意見書

第8回木曾川水系流域委員会への意見書（構成）

1. 木曾川水系連絡導水路計画の問題点
（V. 正常流量の確保問題）

V. 正常流量の確保問題

図2 ヤマトシジミの生息環境として必要と思われる流量 (木曾川)

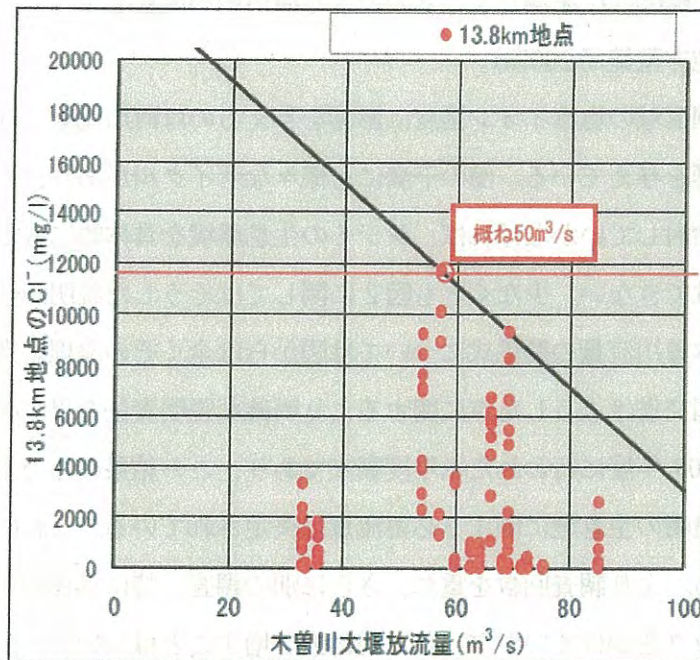
国土交通省中部地方整備局 (2007d) によれば、動植物の生息地項目で検討対象となったのは「感潮域における代表種 (シジミ) の生息・産卵に必要な流量」である。そして国交省が成戸 $50\text{m}^3/\text{sec}$ の維持流量を算出した根拠は図2に示されたとおりである。図2は木曾川河口 13.8km 地点における河川流量と塩素イオン濃度の関係を見たものである。国交省はこの図から「流量と塩素イオン濃度の関係を確認した結果、ヤマトシジミへの斃死が発生しない流量として木曾川大堰放流量 $50\text{m}^3/\text{s}$ 以上が必要。利水の歴史を踏まえ、維持流量として木曾成戸地点 $50\text{m}^3/\text{s}$ とする」と説明している。

図2の内容がこの説明を支えるに値するものかについては今のところ不明である。図2は一見したところ、木曾川河口 13.8km 地点における塩素イオン濃度と木曾川流量の関係をプロットしているだけである。恐らく左上から右下に描かれている直線が塩素イオン濃度と木曾川流量の関係式で、その直線と塩素イオン濃度 $11,600\text{mg/L}$ 上の横線の交差する点が

しかし、河川感潮区域の塩素イオン濃度に影響を与えるのは河川流量だけではなく、海の干満も大きな影響を与えている。海の干満にも様々なサイクルがあり、そうした条件をそれぞれ具体的に検討していかなければ、シジミの生息環境を具体的に特定し、問題点を明らかにすることはできない。少なくとも図2に関してはそうした説明が一切ない。特に塩素イオン濃度と木曾川流量の関係式については図からは全くその論理妥当性を読み取ることができない。国交省はこうした点に関するより明確な説明責任を果すべきである。

さらに図2は2005年度に行われた単年度調査であり、この結果のみで木曾川大堰から河口にかけての動植物の生息地に関する必要流量は決定されている。これは明らかに根拠として不十分である。より調査回数を重ね、さらに別の調査、特に具体的な被害調査等によってクロスチェックをかけていかないと、説得力が増すことはない。今のままでは成戸維持流量 50m³/sec の必要性を維持することが困難なように思われる。

また、国土交通省中部地方整備局(2007h)に掲載された図2と同一内容の図では、塩素イオン濃度と木曾川流量の関係式と思われる直線と塩素イオン濃度 11,600mg/L 上の横線の交差する点の値は 57m³/sec である。なぜこれが公式見解になると概ね 50m³/sec になってしまうのであろうか。木曾川流量 50m³/sec と交差する塩素イオン濃度は約 13,000mg/L であり、国交省がヤマトシジミが生存できる限界とする 11,600mg/L を 12%ほど上回っている。

国交省への要望の1つ目は木曾川大堰から河口にかけてのシジミをはじめとする動植物の生息地又は生育地の状況と河川流量の関係に関する、より詳細なデータの提出である。図2だけでこの問題を説明することは不可能であり、さらに新聞記事等を使って異常渇水時に被害が出ていると言うだけでは何の説得力も持たない。

図3 1951年度計画基準渇水年の成戸流量

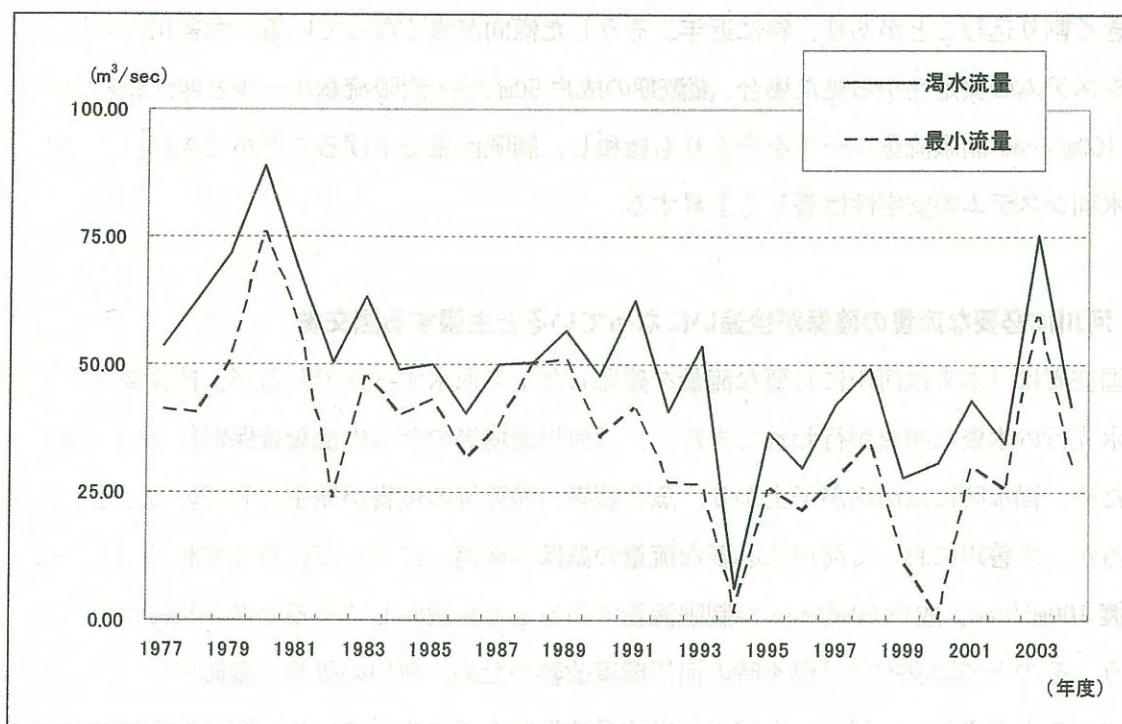
わけではない。しかし、図3からも明らかなように、木曾川水系水資源開発基本計画（以下、木曾川水系フルプランという）作成時の計画基準渇水年である1951年において、成戸 $50\text{m}^3/\text{sec}$ は年間を通じてほとんど充足されていた。最近でこそ少雨現象の影響から渇水流

図4 木曾川成戸地点における渇水流量・最小流量の推移

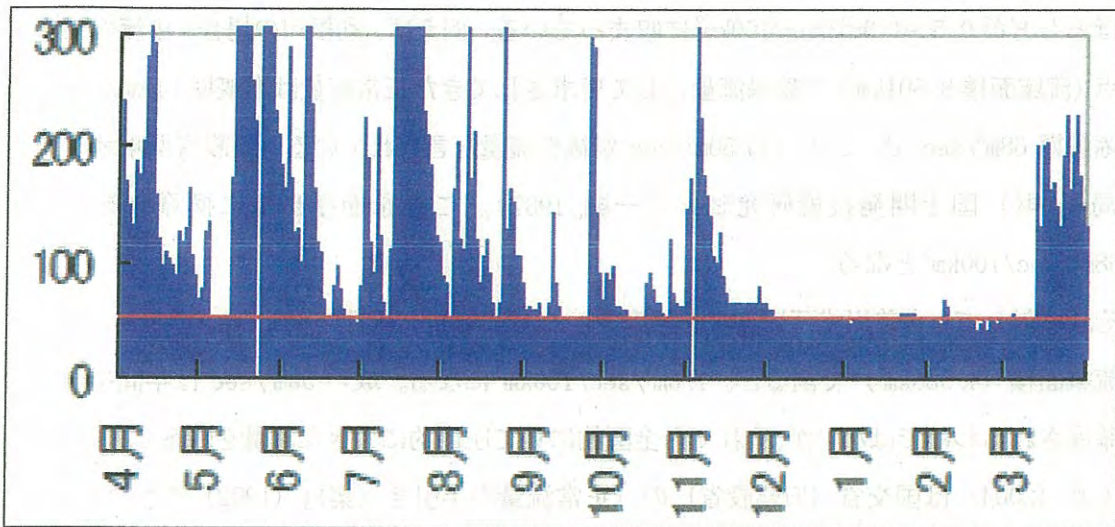
量が $50\text{m}^3/\text{sec}$ を割り込むようになった (図4) が、それでも2004年の木曾川水系フルプラン改正時に新たな基準年の扱いを受けた1987年において、成戸流量が $50\text{m}^3/\text{sec}$ を切ったのは、6月27日～29日 ($39\text{m}^3/\text{sec}$ 、 $39\text{m}^3/\text{sec}$ 、 $46\text{m}^3/\text{sec}$)、9月20日～24日 ($49\text{m}^3/\text{sec}$ 、 $49\text{m}^3/\text{sec}$ 、 $46\text{m}^3/\text{sec}$ 、 $38\text{m}^3/\text{sec}$ 、 $40\text{m}^3/\text{sec}$) の8日間だけで (図5)、この間の不足水量は6月27日～29日、9月20日～24日とも200万 m^3 を多少超える程度であった。成戸 $50\text{m}^3/\text{sec}$ の確保が本格的に困難を来すようになったのは最近10年間のことであり、木曾川水系の水資源開発の歴史において河川に必要な流量を無視して利水先行の水資源開発が行われたためではない。

図7 木曾川・今渡地点の正常流量設定水収支概要図 (灌漑期)

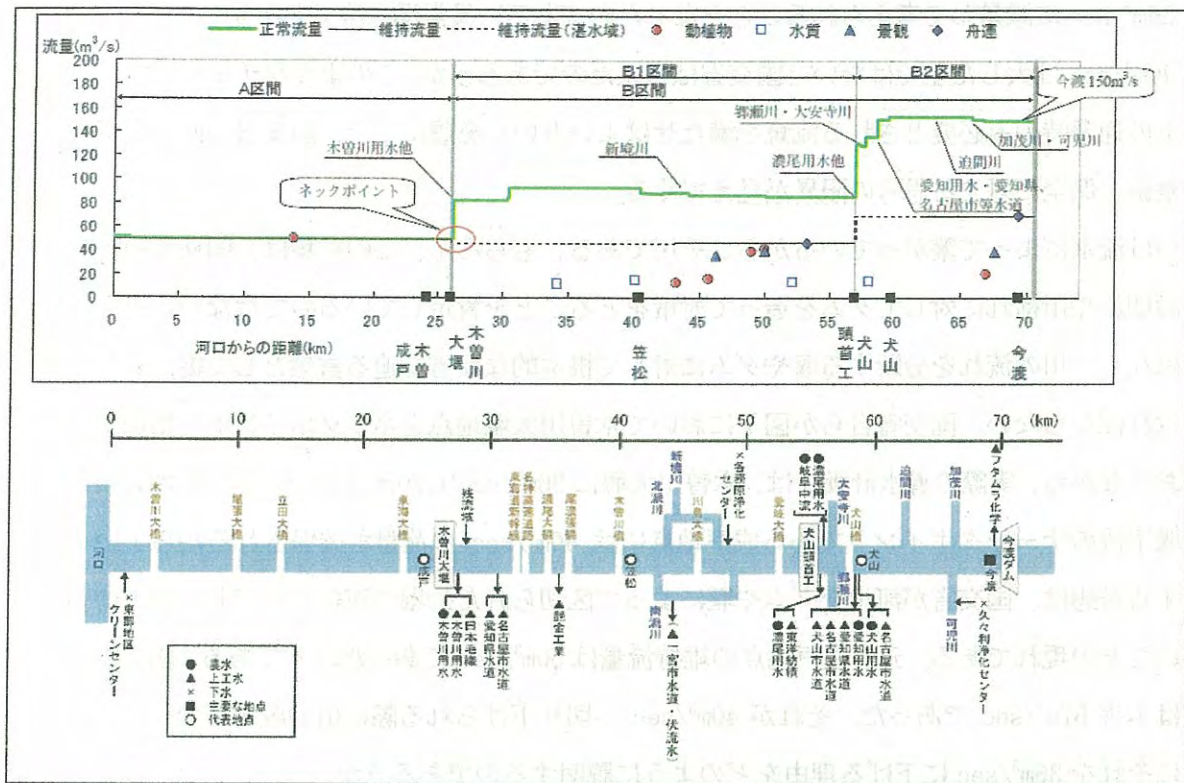
しかし、この説明には大きなまやかしがある。図7は木曾川今渡地点の正常流量を確定する際の説明資料として、舟運や景観(観光)等の個別項目が河川の該当地点においてそれぞれどれだけの流量を必要としているかを、正常流量との関係から示したものである。

これを見ると、木曾川大堰地点から河口にかけて正常流量、維持流量とも $50m^3/sec$ に線が引かれている。実際の運用は $40m^3/sec$ で行われることから、以下の説明ではもっぱら $40m^3/sec$ を対象に説明する。図7には、成戸地点維持流量 $50m^3/sec$ の根拠となった「感潮域における代表種 (シジミ) の生息・産卵に必要な流量」を示す点が木曾川河口 13.8km 地点に印されている。国交省はこれを根拠に「ヤマトシジミへの斃死が発生しない流量として木曾川大堰放流量 $50m^3/s$ 以上が必要」と説明する。

実はここに国交省が考える「河川環境の整備と保全」の問題点が見えてくる。国交省の説明では、1/10 規模の渇水時は阿木川ダム、味噌川ダム、新丸山ダムに確保された不特定容量によって成戸 $40m^3/sec$ の流量確保が行われ、異常渇水時は、徳山ダムと連絡導水路の補給がこれに加わって成戸 $40m^3/sec$ の流量が確保される。連絡導水路による導水は最大 $16m^3/sec$ であるが、上流分割案の採用によって2本の導水路を使って行われることになり、 $16m^3/sec$ のうちの $4m^3/sec$ はいったん長良川を流下した後、木曾川大堰の下流、成戸地点に落とされることになった。これにより、連絡導水路による補給計画は木曾川大堰放流量

川は流水によって繋がっているからこそ川である。もちろん、この言葉は、国交省の言う瀬切れや川枯れに対してダムを造って対策をとることを肯定しているのではない。そうではなく、川の流れを分断する堰やダムに対して根本的な反省を迫る言葉として捉えられなければならない。国交省自らが図7において木曾川大堰地点をネックポイントと指摘しておきながら、実際の導水計画では、木曾川大堰に $36\text{m}^3/\text{sec}$ しか流さない。しかし木曾川大堰下流のチェックポイントである成戸地点には $40\text{m}^3/\text{sec}$ の流量が確保されるからよいとする発想は、国交省が河川をダムや堰によって区切られた釣堀の連続としてしか見ていないことの現れである。元々成戸地点の維持流量は $50\text{m}^3/\text{sec}$ であったはずである。図2内では本来 $57\text{m}^3/\text{sec}$ であった。それが $40\text{m}^3/\text{sec}$ へ切り下げられる際に何の説明もなく、さらにそれを $36\text{m}^3/\text{sec}$ に下げる理由をどのように説明するのであろうか。

図8 長良川・忠節地点の正常流量設定水収支概要図 (通年)

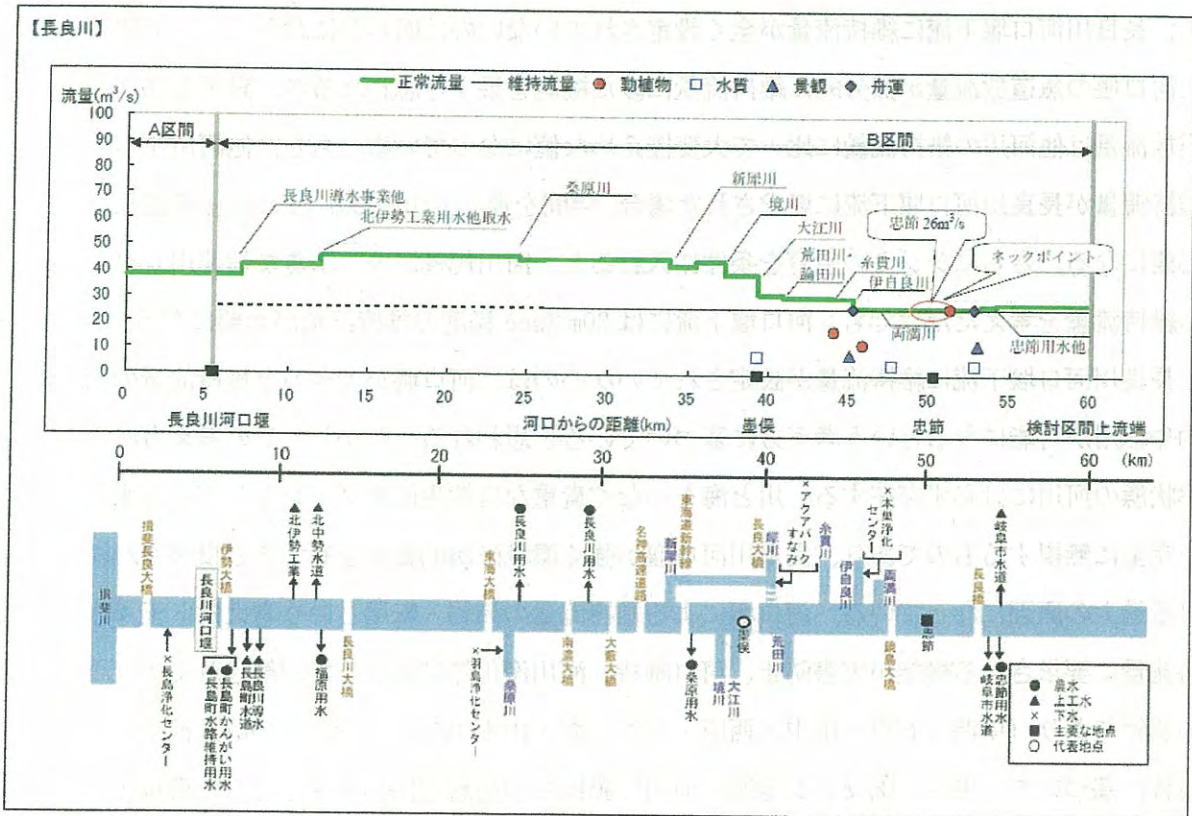
正常流量設定の根拠を項目ごとに見ていくと、動植物の生息地項目と漁業、舟運項目が年間を通じて $26\text{m}^3/\text{sec}$ を要求しており、これらが忠節地点の正常流量を決定している。図8は正常流量設定時の水収支概要を示したものであるが、長良川河口堰との関係で注目したいのは次の2点である。

第1点は図8において長良川河口堰下流に正常流量が約 $40\text{m}^3/\text{sec}$ のところに引かれていることである⁸⁾。これは長良川河口堰開発水のうち、現在許可されている水利権 $3.67\text{m}^3/\text{sec}$ を前提とした流量である。しかし、長良川河口堰は本体施設が完成してから既に10年以上が経過している。従って、たとえ導水施設がないにしても、正常流量設定においては、施設がフル稼働した状態を想定した説明が求められるのではないだろうか。そうではないのならば、現状を前提とした上で、これ以上、長良川河口堰の開発水を利用する計画がないことを明示すべきである。都合の悪いことを隠したまま正常流量を設定するのは後世に憂いを残すだけである。

ここで長良川河口堰の開発水量が全て利用された場合を想定すると、河口堰下流の正常流量は $17\text{m}^3/\text{sec}$ 程度になる。さらに図 8 は忠節地点に $26\text{m}^3/\text{sec}$ の流量があることを前提に作成されている。1/10 渇水年に忠節流量は $16\text{m}^3/\text{sec}$ に減少することから、河口堰下流の正常流量は $7\text{m}^3/\text{sec}$ 程度になる。長良川河口堰の魚道放流量は $11\text{m}^3/\text{sec}$ (2月～6月)、 $4\text{m}^3/\text{sec}$ (7月～1月) であり、魚道放流量が河口堰開発水に優先することからすれば、長良川河口堰は2月～6月に1/10規模の渇水を迎えると、開発水の全量取水が困難になる⁹⁾。既に長良川河口堰という水源施設が完成している状況において、こうした点を丁寧に説明しないと、長良川河口堰と長良川の正常流量の本当の関係は見えてこない。

長良川河口堰との関連で注目すべき2点目は、図8において維持流量が長良川河口堰地点で終わっており、河口堰下流に設定されていないことである。恐らくこの理由は「長良川河口堰よりも下流は海である」と国交省が考えているからであろう。しかし、維持流量 $50\text{m}^3/\text{sec}$ の確保が要求されている木曽川大堰も堰下流から河口までは感潮区域であり、その点では長良川河口堰と同じ状況下にある。木曽川の場合、堰から河口までが26kmあり、長良川の6km(揖斐川との合流点までは2km)と比べてかなり長いという違いはあるにしても、長良川河口堰下流に維持流量が全く設定されていないのは明らかにおかしい。上述した河口堰の魚道放流量が部分的に維持流量に似た機能を果たすと思われるが、設定された魚道放流量は他河川の維持流量に比べて大変控えめな値になっている。もし、他河川並みの維持流量が長良川河口堰下流に要求された場合、年間を通じて $10\sim 20\text{m}^3/\text{sec}$ の維持流量が必要になる。さらにシジミの生育を条件に入れると、河川規模が少し小さな揖斐川レベルの維持流量を考えただけでも、河口堰下流には $30\text{m}^3/\text{sec}$ 程度の維持流量が必要になる。

図9 ヤマトシジミの生息環境として必要と思われる流量 (揖斐川)

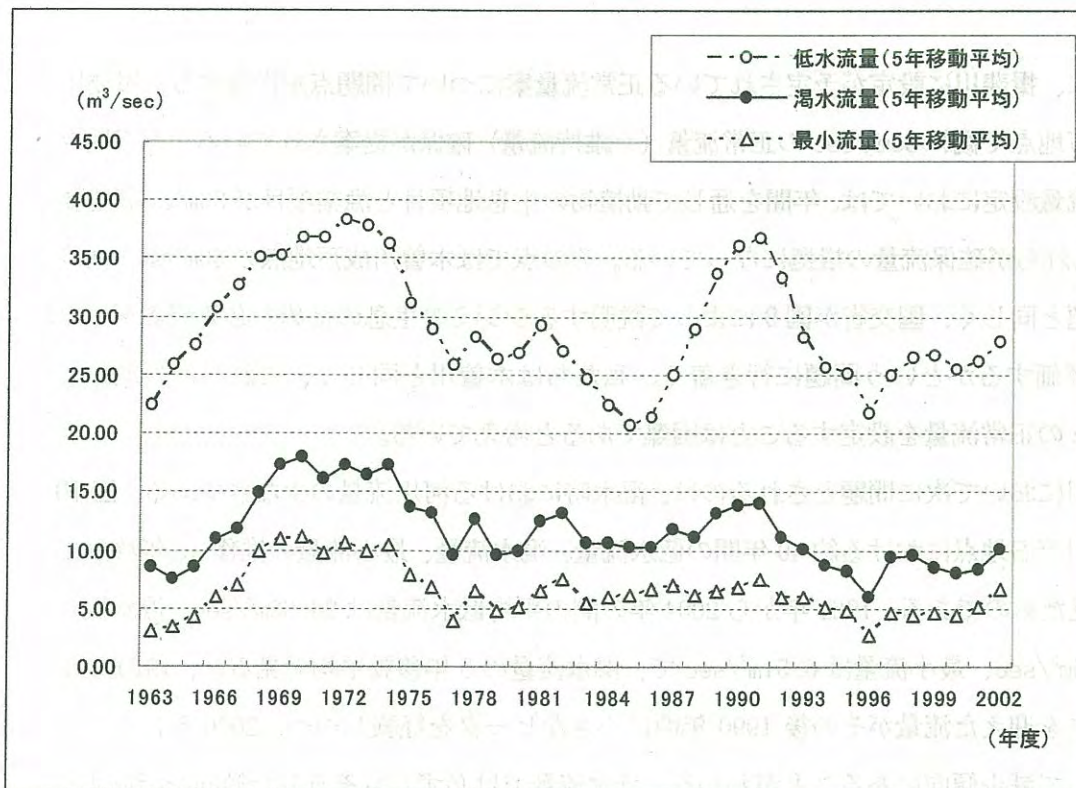
20m³/sec とは低水流量でも6年に1回は欠ける流量である。渇水流量では逆に6年に1回しか満たすことのできないほどの流量である。果たしてそれだけの流量が本当に必要なのだろうか。さらに国交省は万石地点の正常流量として30m³/secが必要と主張している。これは低水流量でも41年間に半分以下しか満たすことができない膨大な流量である。ここまで来ると、図9によって設定された万石地点の正常流量そのものの妥当性が強く問われてくる。
